*Oggetto:* [ID: 9327] Progetto "S.S. 4 "Salaria" - Adeguamento nel tratto tra Rieti e Sigillo - 3° lotto 1°  
stralcio - Tratto di adeguamento in sede e variante dal km 83+400 al km 87+400".

Procedimento di Verifica di assoggettabilità alla VIA ai sensi dell'art. 19 del D.lgs. 152/2006.

**Osservazioni del Ministero della cultura a riscontro della documentazione trasmessa da ANAS**

Fig.1 Sovrapposizione del progetto con la tav. B del PTPR

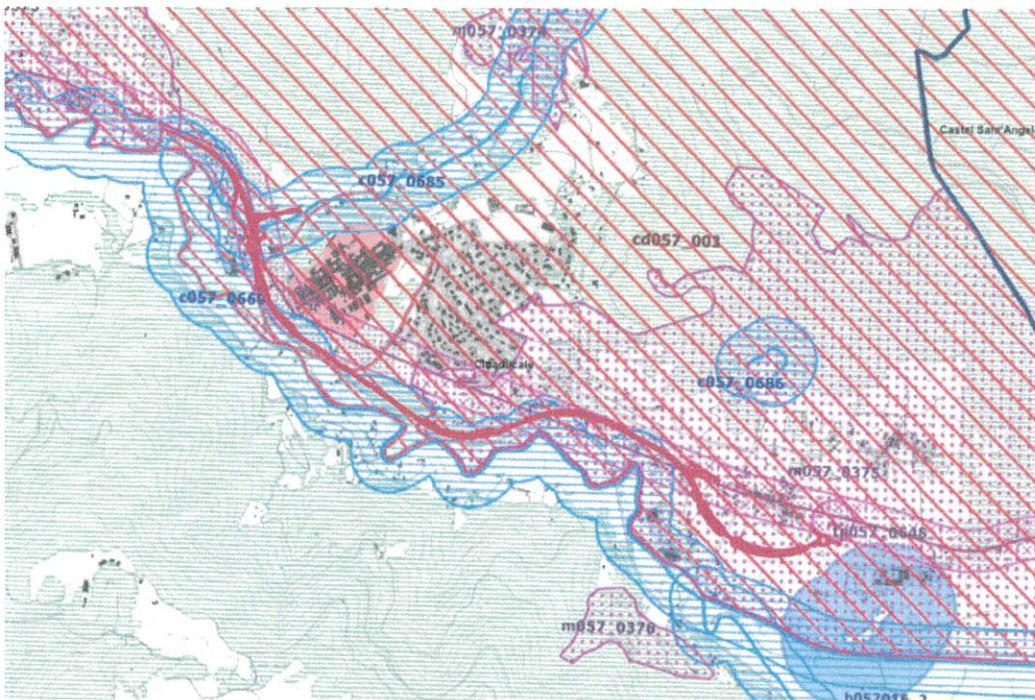
che gli interventi in progetto (comprensivi delle aree di cantiere) interferiscono aree che nel PTPR vigente approvato con DCR.n.5 del 21.04.2021 pubblicato sul BUR n.56 del 10.06.2021, sono interessate dalle tutele di seguito elencate, con riferimento alla **Tav.B del PTPR "Beni paesaggistici"**:

- aree tutelate "ope legis" ai sensi dell'art. 134 co. 1 lett. b) e dell'art. 142 co. 1 del Codice:
  - lett. c) Protezione dei fiumi, torrenti, corsi d'acqua (art.36 delle norme del PTPR):

- "Fiume Velino" (c057\_0669) tra la progressiva di progetto 0+000 e la progressiva 3+3400 e tra le progressive di progetto 0+260 e + 800;
    - "Vallone Ottavia e Fosso della Valle" (c057\_0685) e la relativa fascia di rispetto;

- lett. g) Protezione aree boscate (art. 39 delle Norme del PTPR) nel tratto compreso tra la progressiva di progetto 0+000 e la progressiva 3+3400;
  - lett. m) Zone di interesse archeologico (art.42 delle norme del PTPR):

Fig.2 Sovrapposizione del progetto con la tav. A del PTPR

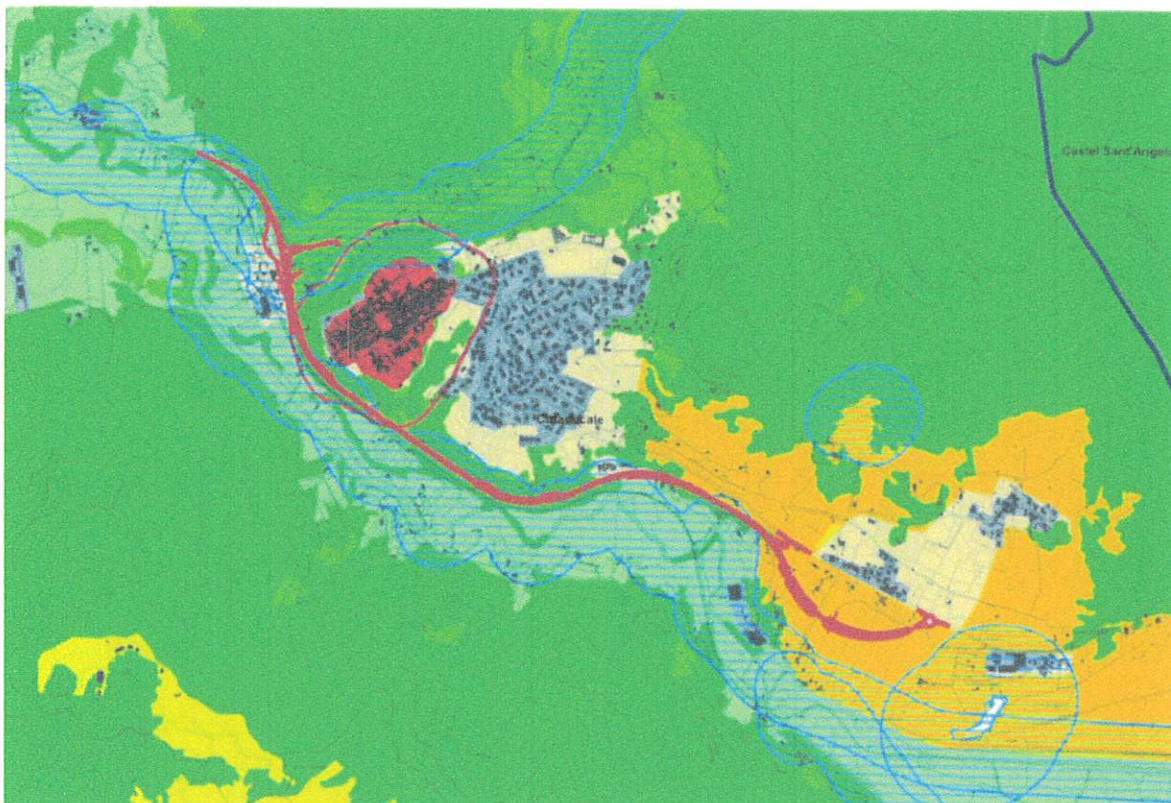
La classificazione nella **Tav.A del PTPR** "Sistemi ed ambiti di Paesaggio" delle aree interferite dall'intervento è la seguente:

- "Paesaggio naturale" (art.22 delle norme del PTPR);
- "Paesaggio naturale agrario" (art.23 delle norme del PTPR);
- "Paesaggio naturale di continuità" (art.24 delle norme del PTPR);
- "Paesaggio agrario di rilevante valore" (art.25 delle norme del PTPR);
- "Paesaggio agrario di continuità" (art.27 delle norme del PTPR);
- "Paesaggio dei centri e nuclei storici con relativa fascia di rispetto" (art.30 delle norme del PTPR);
- "Fascia di rispetto dei corsi d'acqua", (art.36 delle norme del PTPR);

**Fig.3** raffronto tra la configurazione del tracciato dello Svincolo di Cittaducale del PFTE (a sinistra) e quella del PD (a destra)

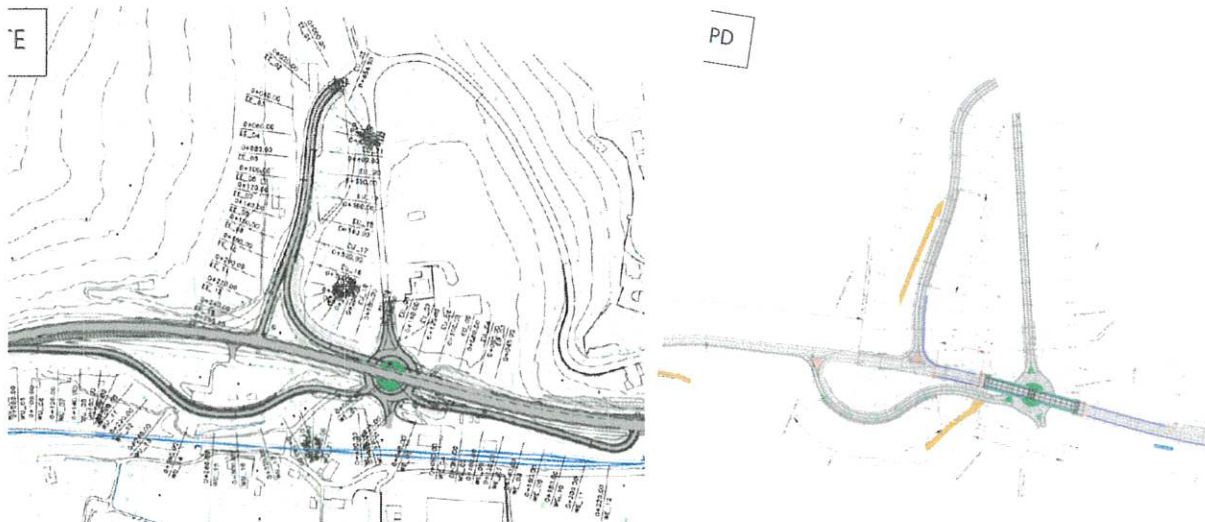
- **Miglioramento tecnico-funzionale dello svincolo di Cittaducale**, limitando le interferenze con le preesistenze e discostandosi dall’area sottesa a rischio idraulico identificata dal P.A.I.. Mantenendo la posizione dello svincolo inalterata e compattando lo stesso attraverso la minimizzazione dell’ingombro delle rampe, con conseguente consistente riduzione della superficie bitumata;

**PRESO ATTO** che il Proponente, ad esempio, con riguardo al nodo di Cittaducale, dichiara che “La nuova configurazione infatti prevede unicamente due rampe anziché 4 come nella configurazione precedente. Come si nota la nuova configurazione dello svincolo (grazie all’eliminazione delle corsie di decelerazione lungo l’asse e all’impiego di rami bidirezionali più aderenti ai tracciati esistenti) ha permesso di ridurre l’area di interferenza con il vincolo nonché le aree intercluse che si sarebbero determinate.”;

**Fig.4** Sovrapposizione su ortofoto dei tracciati previsti dal PD dal PFTE stralcio dell’allegato A008-T00EG00GENPL01 dove in blu è identificato il solido stradale del PFTE e in rosso quello di PD

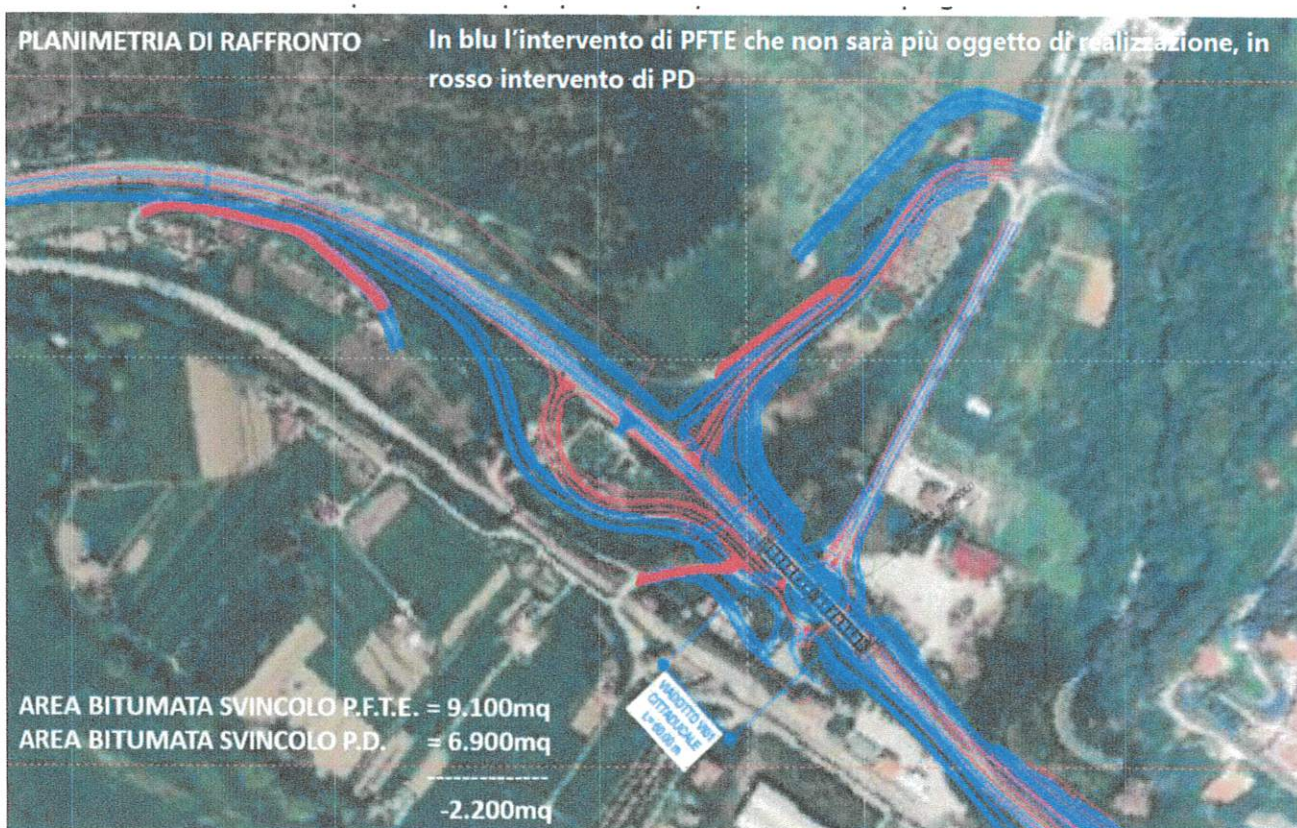
**PRESO ATTO** che nel documento “raffronto PFTE e PD\_MASE” il Proponente illustra le modifiche introdotte, nel passaggio al Progetto Definitivo con riferimento in particolare agli elementi di maggiore sensibilità dal punto di vista paesaggistico, per i quali il Proponente nella documentazione fornisce un puntuale raffronto tra il PD e il PFTE, evidenziando le semplificazioni e migliorie apportate al progetto in esito alla Conferenza di servizi preliminare svolta sul PFTE, oggetto del presente procedimento. In particolare dichiara che:

- **Miglioramento dell’inserimento nel contesto paesaggistico di riferimento del tratto in variante con ottimizzazione dei 2 viadotti previsti**. In particolare, è stata confermata l’ingombro complessivo delle opere perfezionando lo studio strutturale delle opere e realizzando affinamenti che consentono di migliorare la trasparenza dei viadotti eliminando i muri di sostegno presenti:
